Benennung: Einbau einer zusätzlichen Seilführung im Bremsseilzug.

LTA Nr 68/53

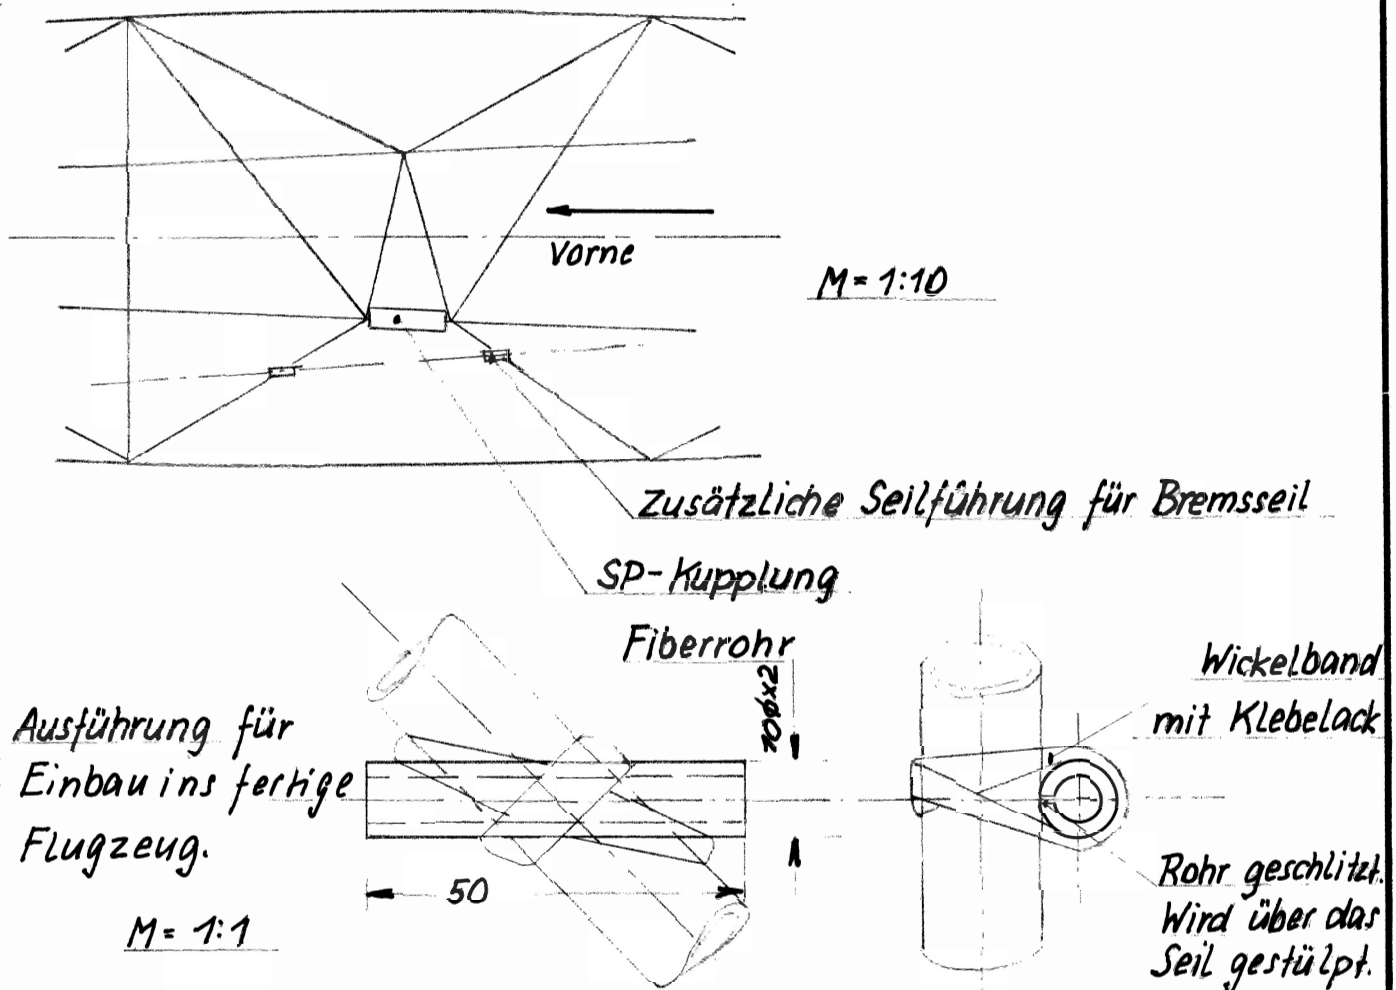
Begründung und Vorgang: Das schlaaffe Bremsseil kann sich um den Hebel der Kupplung schlingen.

Beschreibung: Alle Flugzeuge werden mit einer zusätzlichen Seilführung versehen. Für die Neubauten ist diese in der üblichen Art ausgeführt. Die übrigen Flugzeuge werden nach unten stehender Zeichnung geändert.

Die Änderung ist durchgeführt ab W.Nr. 13092.
